Prot. n. 21596

Del 22/09/2014

Variante al Piano degli Interventi ai sensi dell'art. 18 della L.R 11/04 per modifiche normative agli art. 19 Elettrodotto – Fasce di rispetto- DM 29/05/2008; art. 38 Ambiti di riformaione dell'ambiente boschivo litoraneo, art. 59 Disposizioni generali per le zone per gli insediamenti residenziali, Artt. 67, 68 e 69, inserimento parametri urbanistici, ZTO D2.1 Sottozone dei complessi ricettivi all'aperto, modifica al perimetro di scheda n. 13 Union Lido Art & Park Hotel e di scheda n. 21 Villaggio Vacanze Union Lido, Art. 82 inserimento comma, Individuazione area a parcheggio cimitero di Cavallino, Estensione del retino a complesso ricettivo all'aperto in corrispondenza con la scheda norma, riduzione di un'area a Verde Privato a Cavallino, Correzioni materiali. Adozione

Relazione

Riduzione di un'area a Verde Privato a Cavallino

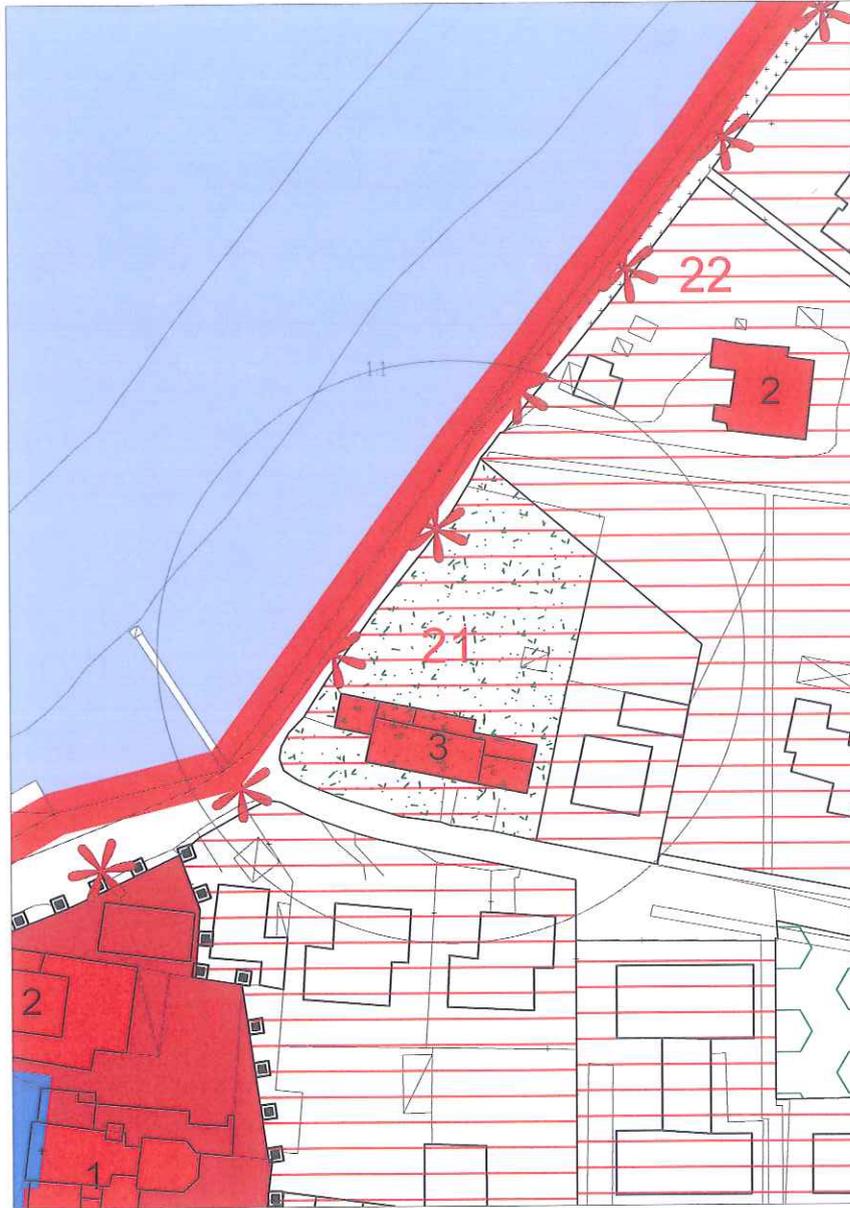
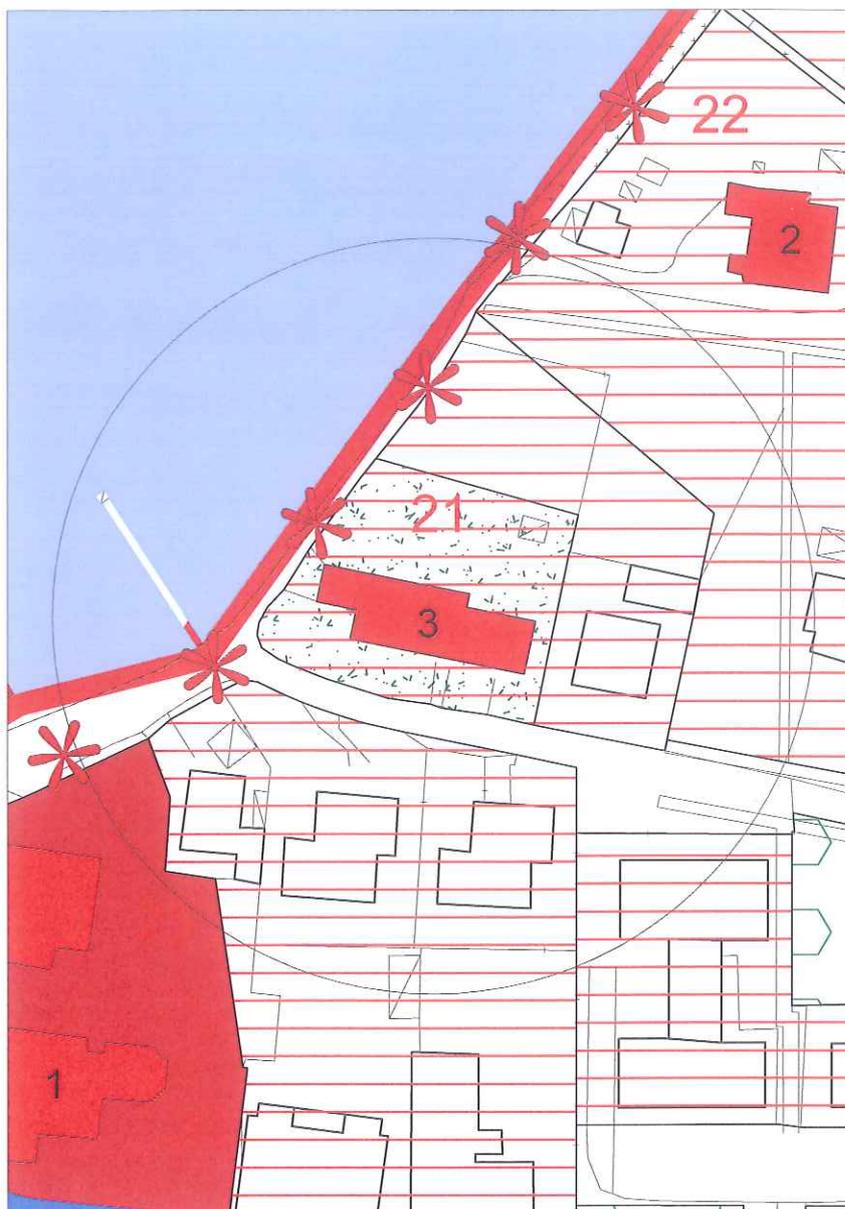
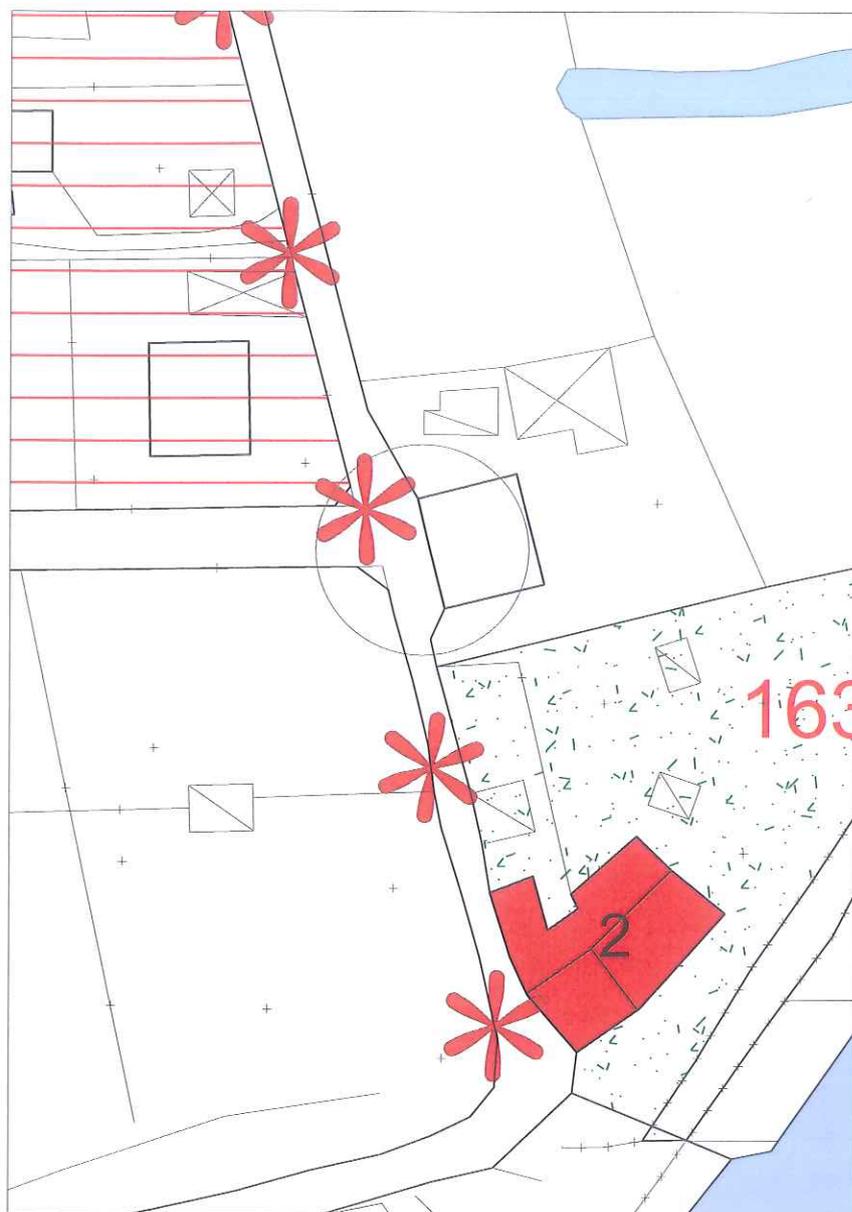
Su richiesta della ditta proprietaria è stata valutata la modifica in riduzione dell'ambito a verde privato, che all'atto della redazione del PI, era stato considerato come ambito di pertinenza degli edifici di interesse storico testimoniale. In questo caso, in particolare, l'estensione dell'ambito interessa un lotto di più grandi dimensioni e quindi secondo quanto sopra riportato, si può accogliere la richiesta, in quanto il principio generale è già soddisfatto.

rettifica dell'ambito di verde privato relativo al mappale 6 censito al Fg. 49

viabilità indicata nel PI fronte casa Nardin

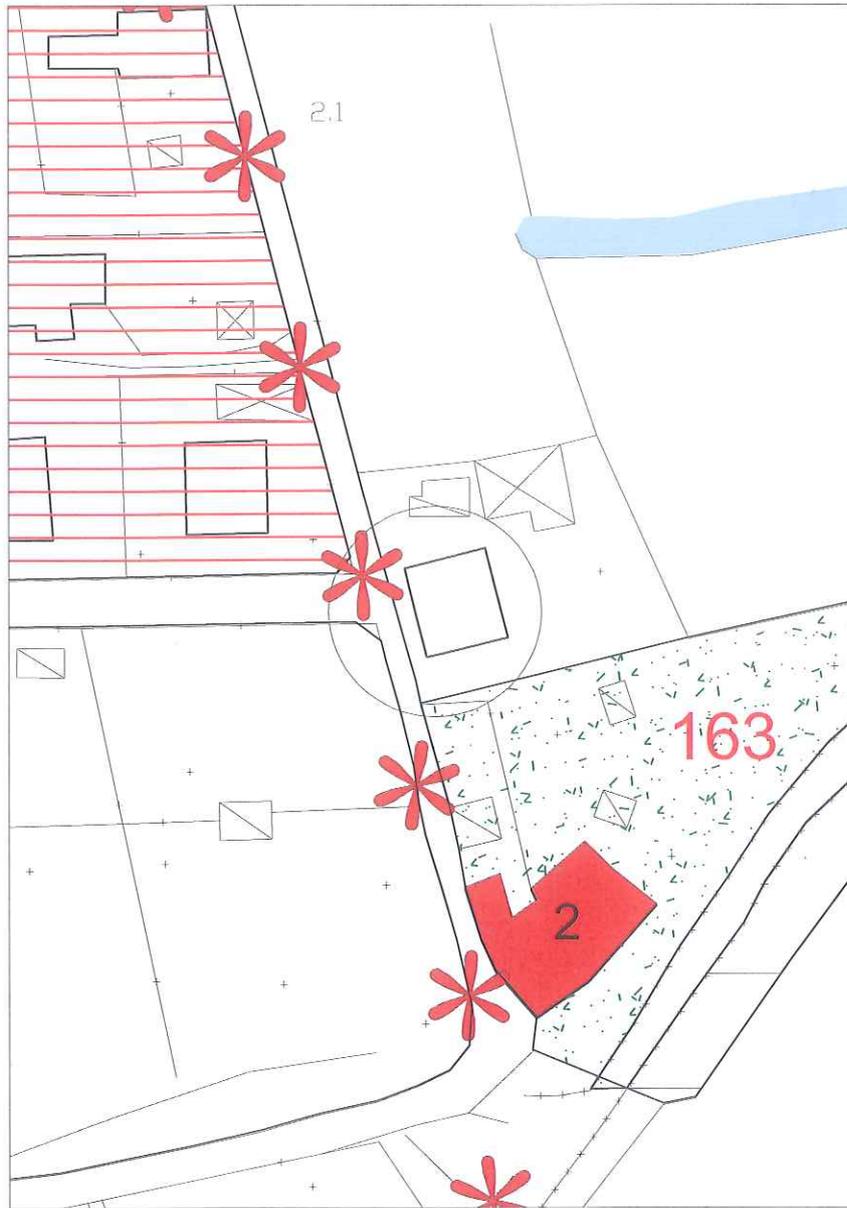
Via delle Moleche. Rettifica di un allargamento di un tratto di viabilità non congruente con lo stato dei luoghi.

rettifica dell'ambito di viabilità fronte casa Nardin
